PLANIMETRIA GENERALE CON INDIVIDUAZIONE MODIFICHE RICHIESTE IN Cds

PIANO SULCIS - S.S. 195 "SULCITANA" - INTERVENTI DI ADEGUAMENTO STRADA DI COLLEGAMENTO S. GIOVANNI SUERGIU-GIBA DAL KM 91+100 AL KM 94+600; S.S. 293 "DI GIBA" - MESSA IN SICUREZZA STRADA GIBA-NUXIS DAL KM 60+100 AL KM 63+700 E DAL KM 64+200 AL KM 65+500

ADDENDUM AL PD - ALLEGATO 2  
TAVOLE DI CONFRONTO  
S.S. 293 - Inquadramento delle modifiche

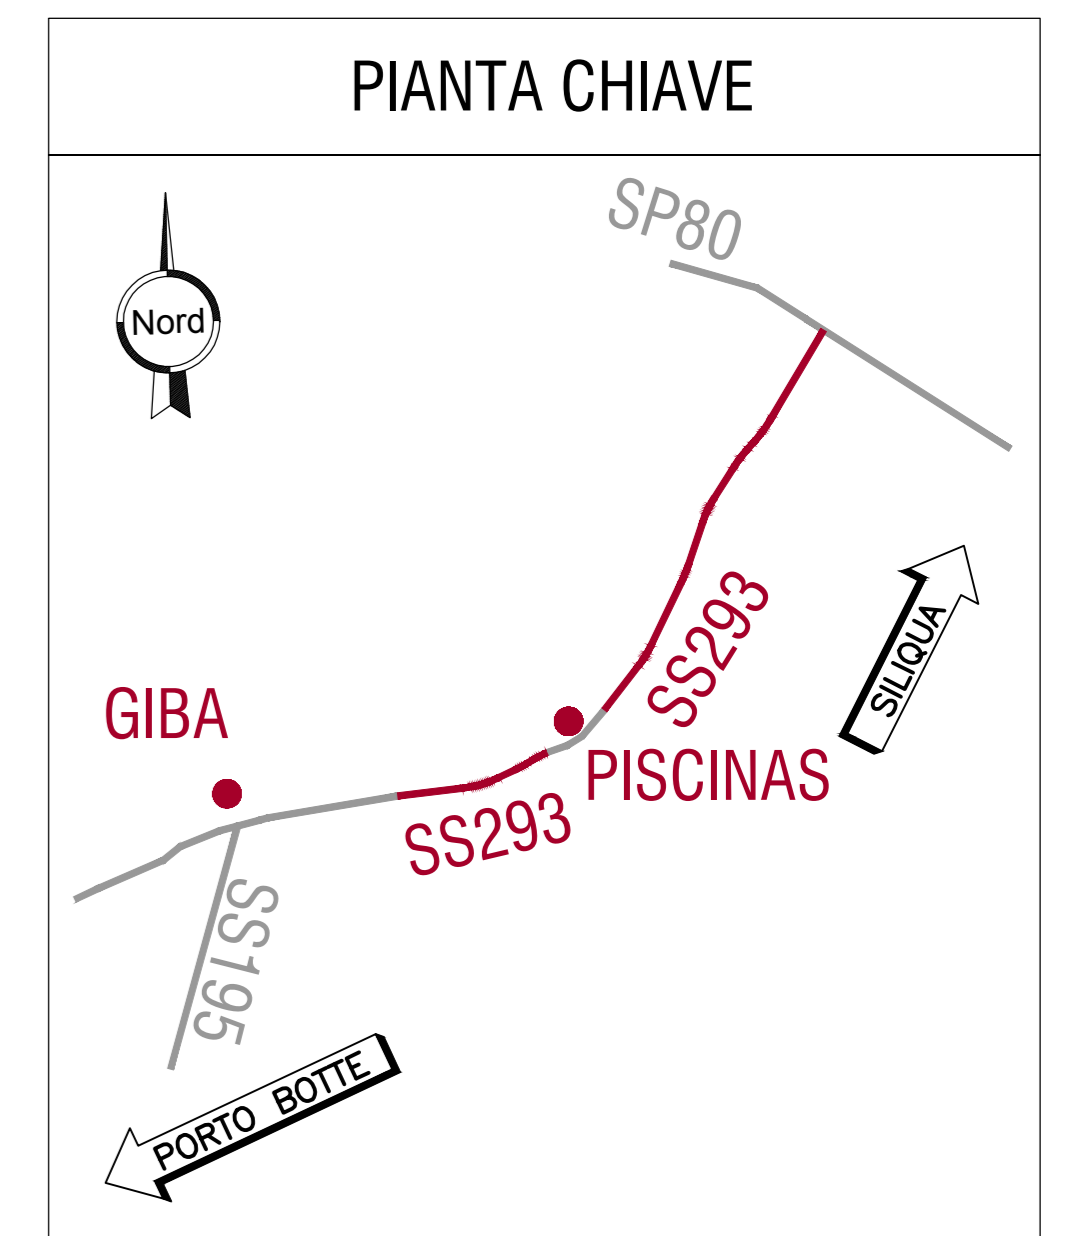
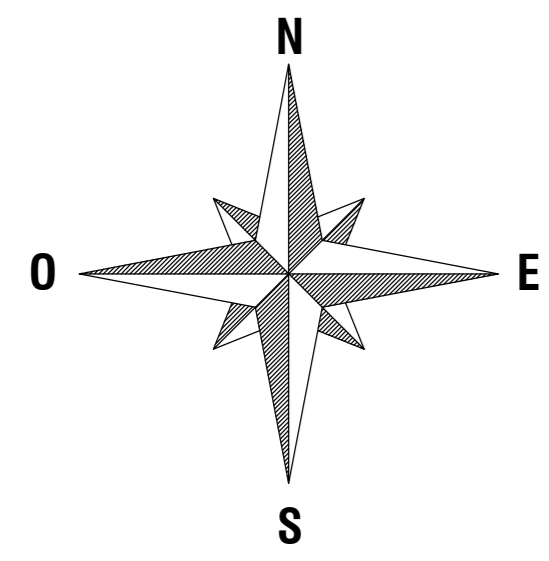
INTERVENTI RICHIESTI DAGLI ENTI IN C.d.S.

- 9: Chiusura dell'accesso diretto sulla SS 195 del cimitero e della possibilità di sosta dei veicoli al margine carreggiata. Realizzazione di una rotondina di tipo "convenzionale" (diametro pari a 50 m) al km 64+500 circa, che permette di raggiungere l'area parcheggio esistente mediante l'innesto della viabilità locale n. 4 nella nuova intersezione di progetto.

- 10: Intersezione km 62+238, incremento angolo di innesto della viabilità secondaria sulla SS 293, con inserimento di isole divisionali allo scopo di canalizzare i flussi.

- 11: Incremento dell'angolo di innesto della viabilità secondaria sulla SS 293, con inserimento di isole divisionali allo scopo di canalizzare i flussi.

- 13: Ottimizzato innesto per minimizzare esproprio
- 14: Sorgente Sa Cracchera e canalizzazione
- 15: Realizzazione di una rotondina di tipo "convenzionale" di diametro pari a 50 m in sostituzione delle intersezioni previste nel progetto definitivo.

- 16: Cimitero Piscinas - limitazione esproprio
- 18: Delocalizzazione dell'intersezione prevista nel progetto definitivo alla pk 370+00, nella pk 430+00 circa. Realizzazione di isole divisionali e corsia di decelerazione.

- 24: Riprofilatura e risagomatura fossi
- 25: Nuovo Tombino T7 al km 65+500

MODIFICHE TECNICHE RICHIESTE DA ANAS

- g: Incremento della distanza (almeno 100 m) tra gli accessi privati consecutivi previsti tra le sez. 19-24.
- h: Chiusura accessi parcheggio cimitero Piscinas
- i: Spostamento tombino T2
- j: Nuovo fosso di guardia e nuovo cavalcavosso
